prijedlog Odluke

ODLUKU O DONOŠENJU II. IZMJENA I DOPUNA URBANISTIČKOG PLANA UREĐENJA UGOSTITELJSKO-TURISTIČKE ZONE RASTOVAC

2) Plan je izradila tvrtka Akteracija d.o.o. iz Zagreba.

Županija: ŠIBENSKO-KNINSKA
Grad/Općina: TISNO
Naziv prostornog plana: II. IZMJENE I DOPUNE URBANISTIČKOG PLANA UREĐENJA UGOSTITELJSKO-TURISTIČKE ZONE RASTOVAC
Naziv kartografskog prikaza: KORIŠTENJE I NAMJENA POVRŠINA

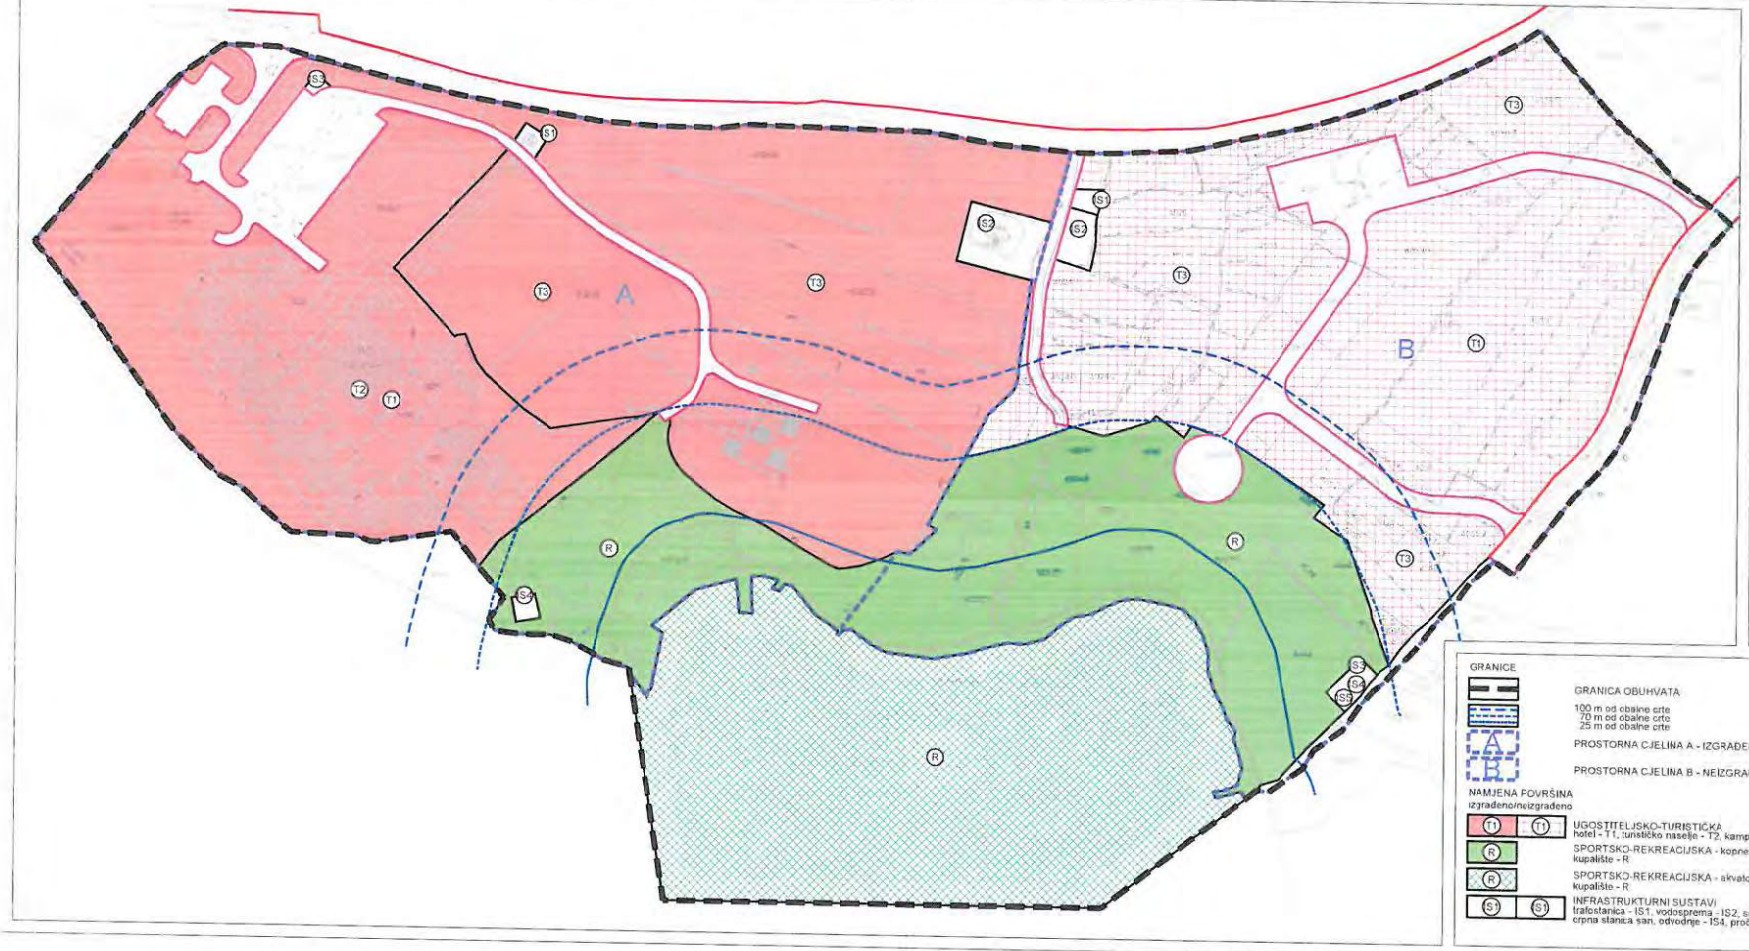
1) U članku 4., stavku 2), tekst "dva dijela" mijenja se tekstom "dvije prostorne cjeline, prikazane na kartografskim prikazima 1. Korištenje i namjena površina i 4.b Način i uvjeti gradnje - Način gradnje".

Naziv kartografskog prikaza: NAČIN I UVJETI GRADNJE OBLICI KORIŠTENJA

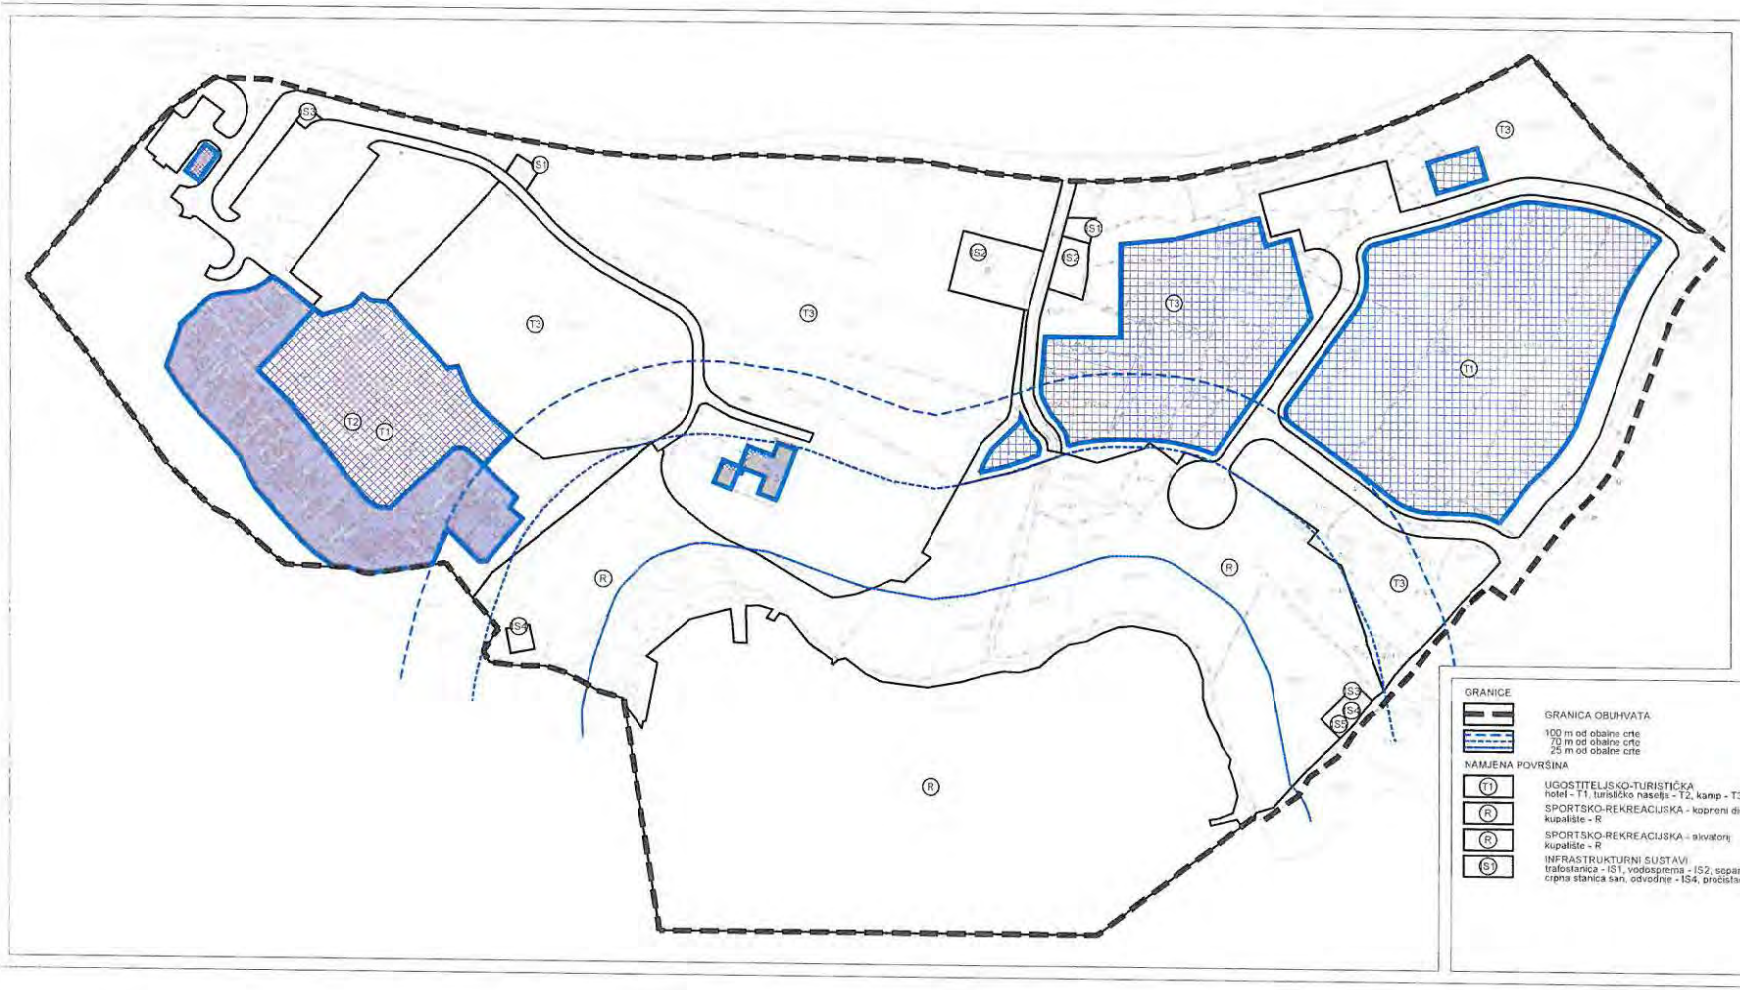
8) Iznimno od prethodna dva stavka, postojeće građevine na površini ugostiteljsko-turističke namjene - kamp (T3) u prostornoj cjelini A - izgrađeni dio zone, koja je na kartografskom prikazu 4.a Način i uvjeti gradnje - Oblici korištenja određena kao oblik korištenja - rekonstrukcija i održavanje građevina, mogu se rekonstruirati u postojećim gabaritima.".

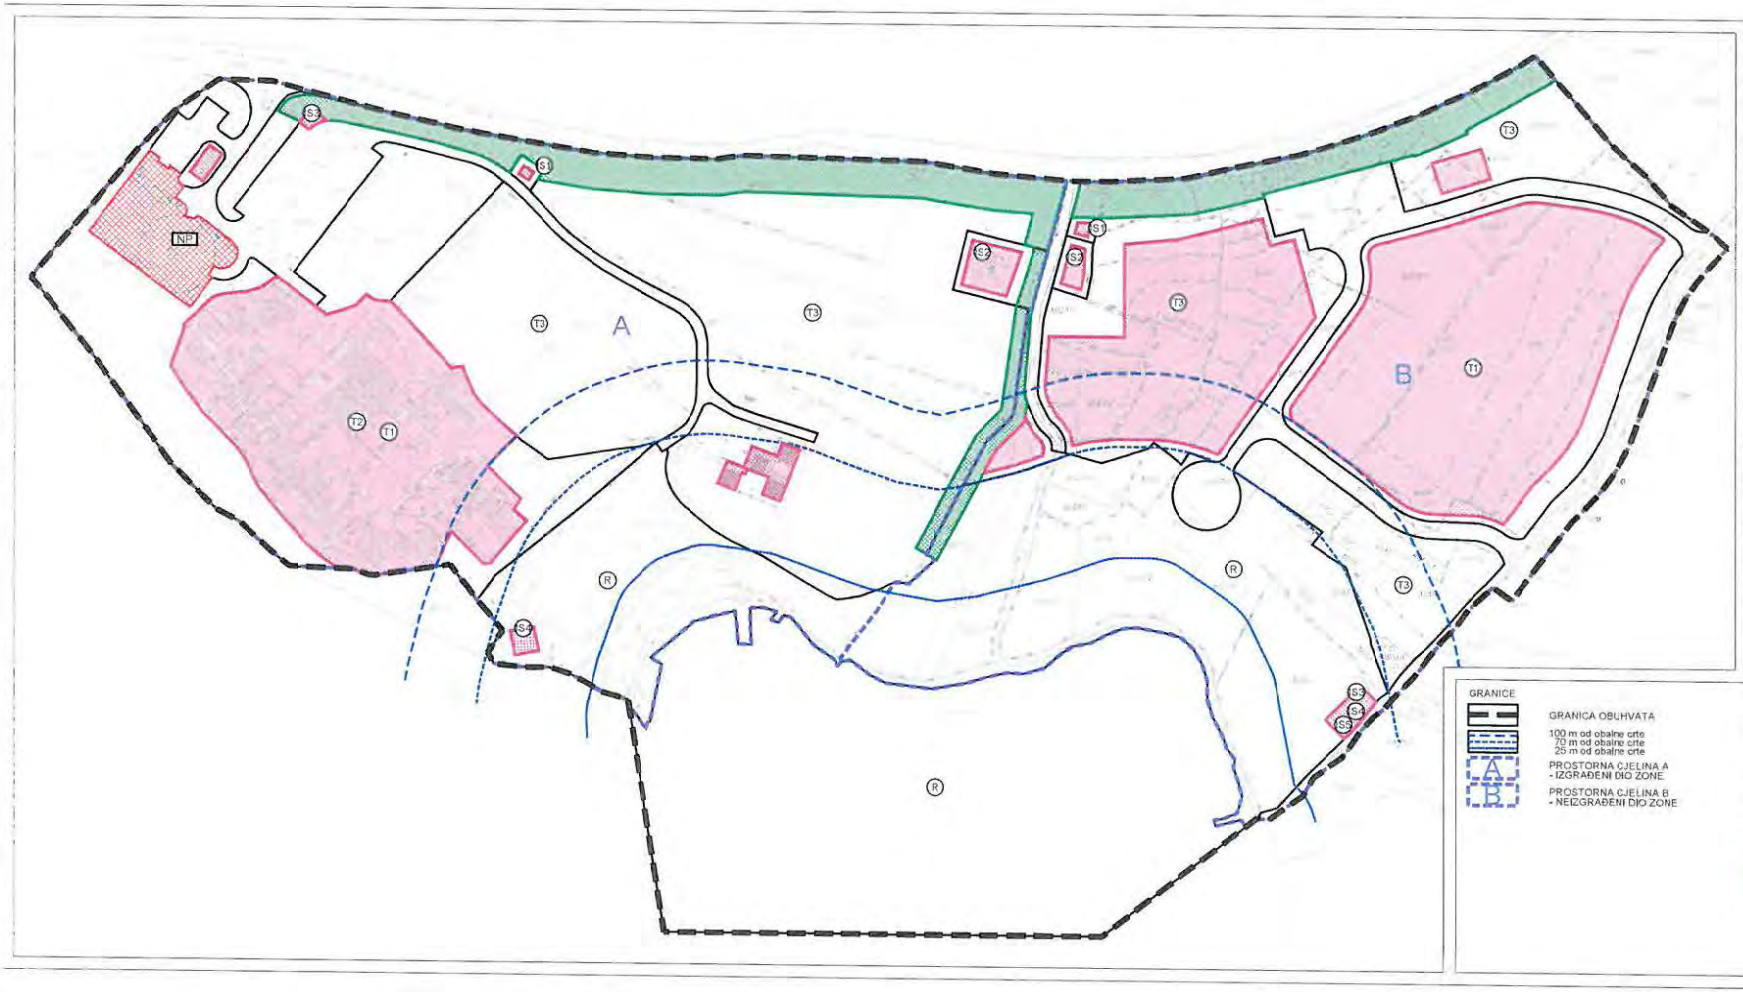
1) Na kartografskom prikazu 4.b. Način i uvjeti gradnje – Način gradnje određeni su gradivi dijelovi prostornih cjelina. Unutar cijele površine gradivog dijela može se graditi, uz poštivanje zadanih Kig-ova i Kis-ova te ostalih uvjeta iz ovih Odredbi.".

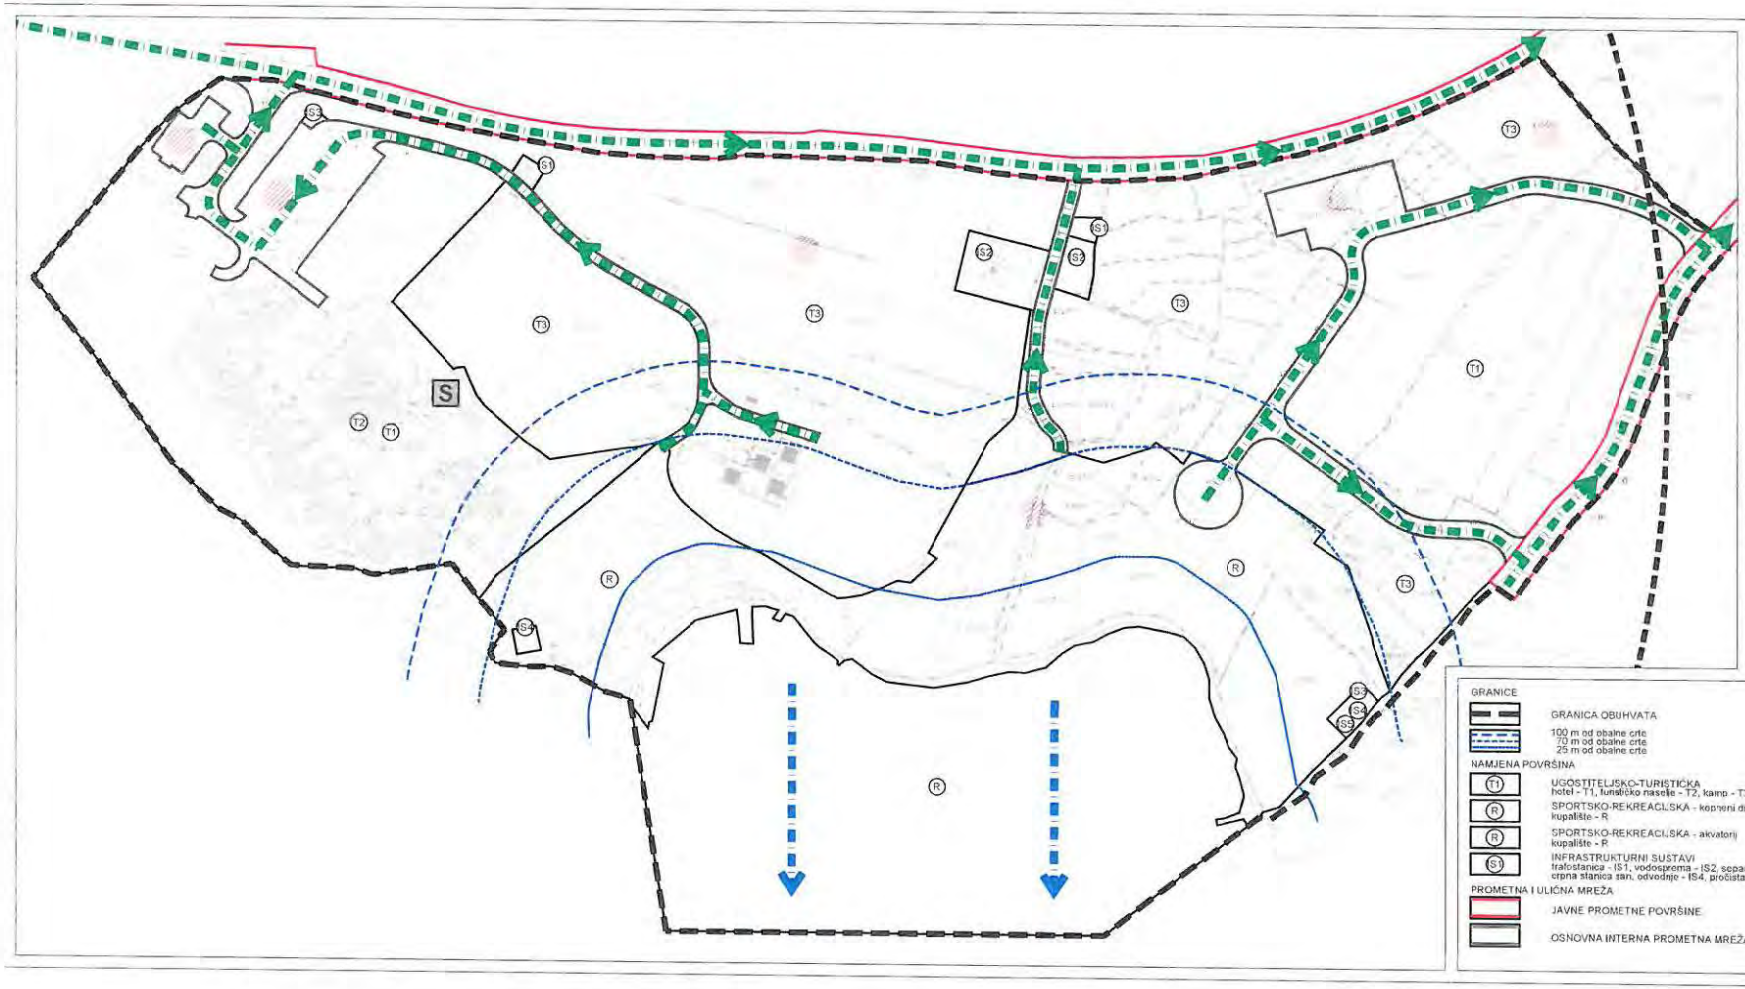
1) Na kartografskom prikazu 5. Mjere posebne zaštite i spašavanja prikazane su mjere zaštite od elementarnih nepogoda i ratnih opasnosti. Način uzbunjivanja i obavješćivanja stanovništva te evakuacija i zbrinjavanje stanovništva i materijalnih resursa odvijati će se sukladno Planu zaštite i spašavanja Općine Tisno. Za okupljanje i zbrinjavanje zaposlenika i gostiju u slučaju prirodnih ili drugih nesreća koristi se neizgrađena površina parkirališta i kampa. Ovim planom nije predviđena gradnja jednonamjenskih skloništa.".
